Aktueller Wettbewerb

Aufwertung eines alten Quartiers

Ideenwettbewerb Arbeitsamt München und Berufsinformationszentrum

1
1. Preisgruppe, Betz, München. Modell.

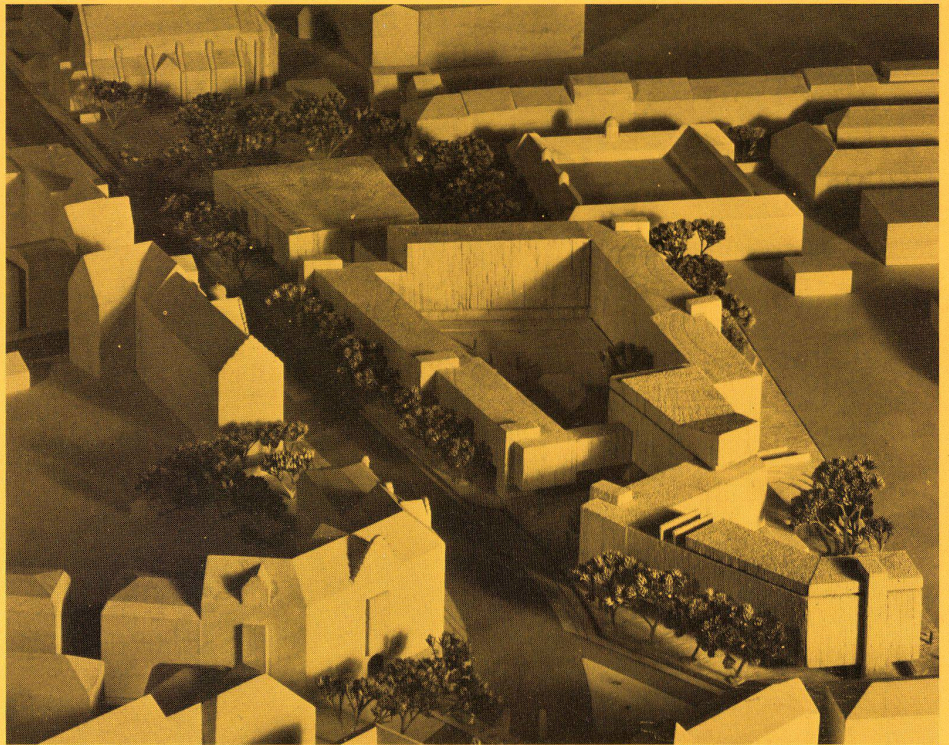
Der Entwurf besteht in seiner städtebaulichen Konzeption durch eine leicht ablesbare, gut proportionierte Abfolge von Plätzen im Wechsel von zur Straße geöffneten und gegen die Straße geschlossenen Architekturräumen. Die Höhenentwicklung am Kapuzinerplatz entspricht den Ansprüchen, die die bestehenden 3 Platzseiten an die 4. stellen müssen.

Der funktional und städtebaulich gut gestaltete Vorplatz liegt mit seinem Haupteingang richtig zum Kapuzinerplatz und bewahrt sich trotzdem eine unverwechselbare und nicht beiläufige Gestalt. Die Gebäudedisposition um den großen Hof stellt in ihrer Abfolge von niedrigem Gebäuderiegel an der Kapuzinerstraße und der wesentlich höheren, aber weit in der Grundstückstiefe liegenden Randbebauung eine vorzügliche städtebauliche Lösung dar.

Die Geräumigkeit dieses Innenhofes erlaubt ohne Gefahr gestalterischer Peinlichkeit die Verwendung von Sonderbauformen zur optischen Unterstützung bestimmter Gebäudeinhalte. Der evtl. Fortfall der vorgeschlagenen und im Programm nicht geforderten Läden am Kapuzinerplatz würde die städtebauliche Qualität nicht beeinflussen. Der 1. Bauabschnitt stellt eine in sich geschlossene, ausgewogene Anlage dar.

Die Fassaden sind ohne aufwendige Gestaltungsmittel entwickelt, wobei die Treppenhäustürme als Gliederungselemente gut proportioniert eingesetzt werden.

3
1. Preisgruppe, Schultz-Brauns + Troberg, München; Modell.

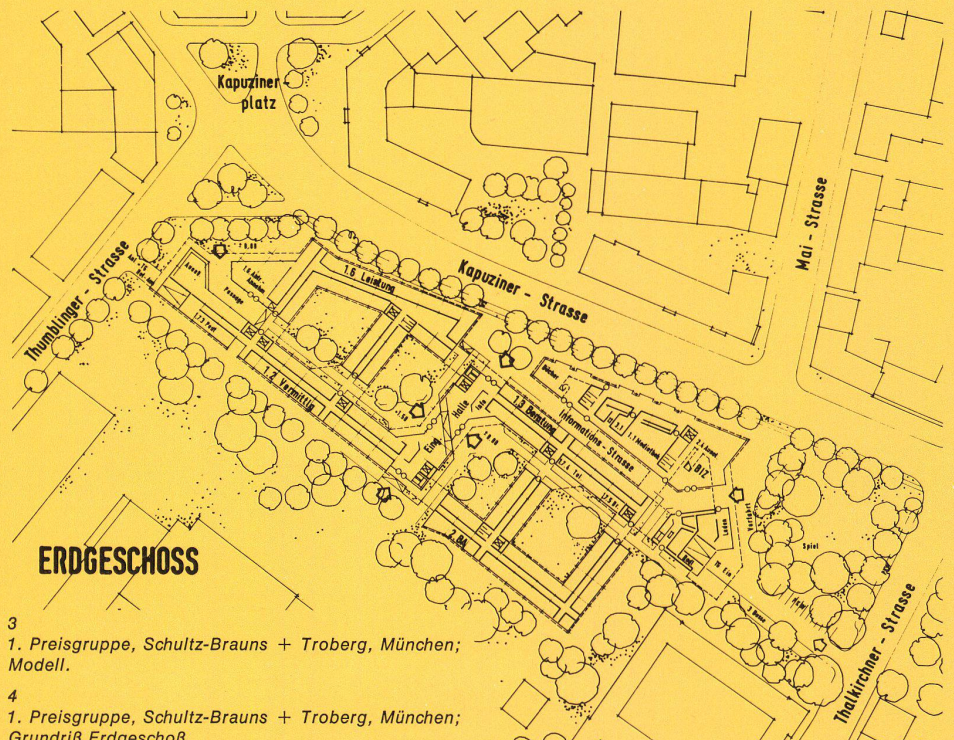
Die Innenhöfe im 1. wie im 2. Bauabschnitt sind ausreichend dimensioniert. An bestimmten Eckschlüssen bestehen bei dem vorliegenden Entwurf Abstandsflächenprobleme. Die Wegführung konzentriert sich auf das städtebaulich reizvolle Angebot einer parallel zur Kapuzinerstraße geführten engen »städtischen« Gasse. Die Wegeführung entlang der Schlachthofgrenze ist gestalterisch nachgeordnet und erst im östlichen Teil unter Benutzung der im 2. Bauabschnitt entstehenden Innenhöfe räumlich geringfügig differenziert. Die Garagenzu- und -abfahrt und die Busparkplätze sind funktionstüchtig. Die Busvorfahrt ist nicht frei von Mängeln. Die erforderliche Anzahl oberirdischer Pkw-Stellplätze ist nicht erreicht. Der Vorschlag des Verfassers, der hohen inneren Büroaugruppe eine Zone niedrigerer, in sich differenzierter Baukörper vorzulagern, wird als ein interessanter Beitrag zur Lösung des städtebaulichen Problems erachtet. Die konkave Formung des südlichen Platzabschlusses Kapuzinerplatz ist eine durchaus denkbare Lösung. Es wird allerdings bedauert, daß die Höhenentwicklung an dieser Stelle zu zurückhaltend ist. Besonders begrüßt wird in städtebaulicher Hinsicht die Zusammenfassung der Hauptzugangszone, bei einem gut proportionierten Vorplatz. Die Zusammenfassung der Einrichtungen wie BIZ, Bibliothek und Hauptzugang an dieser Stelle steigert den städtebaulichen Reiz. Der interessante und in der städtebaulichen Struktur voll befriedigende Vorschlag, das BIZ dem Büro-Bereich als eigenen, ihm aber zugeordneten Baukörper vorzulagern, verdient volle Anerkennung. Der städtebauliche Reiz dieses Vorschlages beruht allerdings auf Querschnittsdimensionen und Höhenentwicklungen, die bei der vom Verfasser vorgeschlagenen Nutzung im Bürobereich unzulässig sind. Möglicherweise ist eine Lösung angesichts der Tatsache, daß die erforderlichen Geschossflächen im Gesamtprojekt um ca. 10% überzogen sind, zu finden. Insoweit mag das sinnvoll konzentrierte Freiflächenangebot im Bereich Kapuzinerstraße/Thalkirchner Straße und die sonstige Kompaktheit des Vorschlages verständlich und vertretbar sein.

Durch das Freistellen der Hauptstützen entsteht eine maßstäblich und rhythmisch gegliederte Fassade. Die Sonderbereiche sind abwechslungsreich gestaltet.

5
1. Preisgruppe, GKK + Partner, Berlin; Modell.

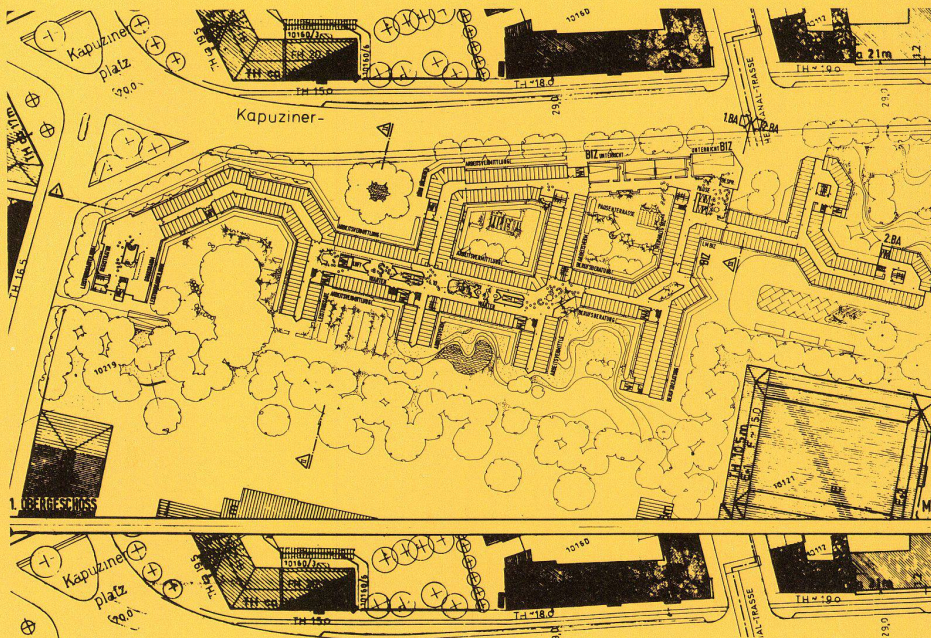
Der Vorschlag für die Platzgestaltung am Kapuzinerplatz vermag zu überzeugen. Die Anlage eines nach Süden gerichteten, gut proportionierten Vorplatzes im Anschluß an den Kapuzinerplatz stellt einen guten städtebaulichen Beitrag dar. Die Längsentwicklung der Gebäudemassen entlang der Kapuzinerstraße ist damit auf ein angenehmes Maß reduziert. Der relativ starke Überbauungsgrad bietet zwar gute Arbeitsbedingungen im Bürobereich durch geräumige Innenhöfe, schränkt jedoch die großzügige Freilächengestaltung ein. Der vom Verfasser angebotene Ausgleich durch eine bemerkenswerte Durchlässigkeit der Gesamtanlage wird begrüßt. Die großzügige städtebauliche Gesamtgliederung des 1. BA wird im 2. BA nicht durchgehalten. Die hier angebotene zu starke städtebauliche Differenzierung erscheint nicht zwingend. Die Lage der Zuordnung der Bücherei im Gesamtkonzept verdient Beachtung. Die Differenzierung der Fassade resultiert aus dem Wechsel der Außenwandverkleidung teils vor, teils hinter den Außenstützen. Dieser Fassadenversatz ist jedoch aus den Raumfunktionen nicht immer zwingend abzuleiten.

4. Preis, Architektenpartnerschaft Brunnert, Mory, Osterwalder, Vielmo, Stuttgart; Modell.

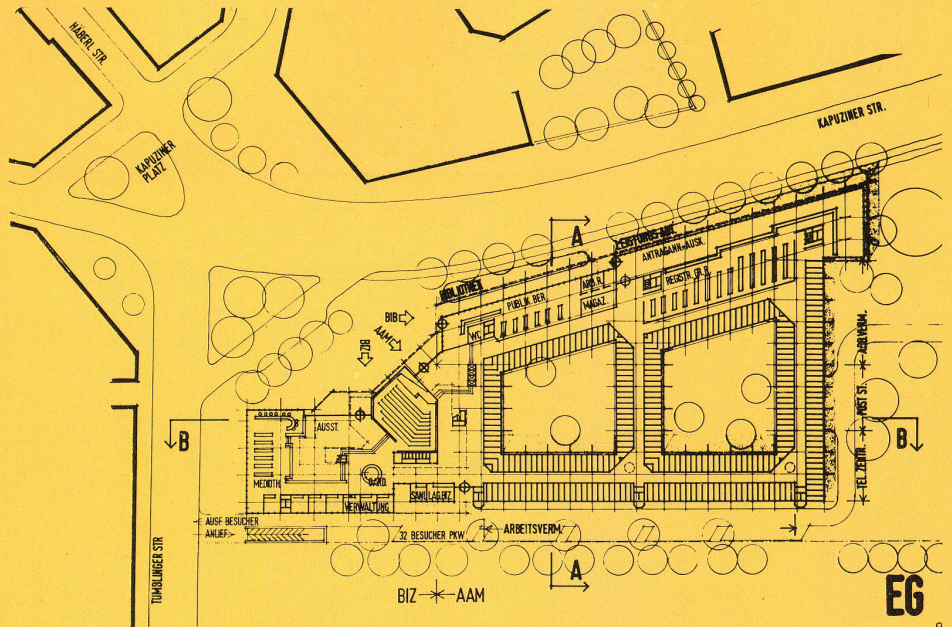
Die Fußwegeführung ist auf einen wenig ansprechenden, durch PKW-Stellplätze eingeengten Randstreifen an der Schlachthofgrenze beschränkt. Die zwischen 2. Bauabschnitt und Schweineschlachthalle vorgesehene großzügige Freifläche wird anerkannt. Die Tiefgaragenzufahrt ist in Verbindung mit dem Busparkplatz nicht verkehrstüchtig. Die entgegengesetzte Anlage von Buszufahrt zum BIZ und Busparking wird beanstandet.

Die Lage des Haupteinganges mit Konzentration der publikumsintensiven Nutzung in diesem Bereich wird hervorgehoben. Die Einzelgestaltung der Platzwände am Kapuzinerplatz nimmt alle erkennbaren städtebaulichen Beziehungen auf. Die Parallelführung der Straßenrandbebauung der Kapuzinerstraße ist im Grundsatz richtig. Jedoch wird eine starke rhythmische Gliederung dieses Randbereiches vermisst. Ein zu erhaltender Baum in der Grundstückszufahrt an der Thalkirchner Straße ist entfernt.

Die Fassadengestaltung unter Verwendung von Ziegelmauerwerk entspricht der großflächigen Baukörpergliederung des Gesamtkomplexes. Sie steht damit im Gegensatz zu den maßstäblich gegliederten Wohnhausfassaden an der Nordseite der Kapuzinerstraße.

Die Lage der Sonderbereiche am Haupteingang Kapuzinerplatz ist deutlich ablesbar, jedoch sind die Proportionen unausgewogen.
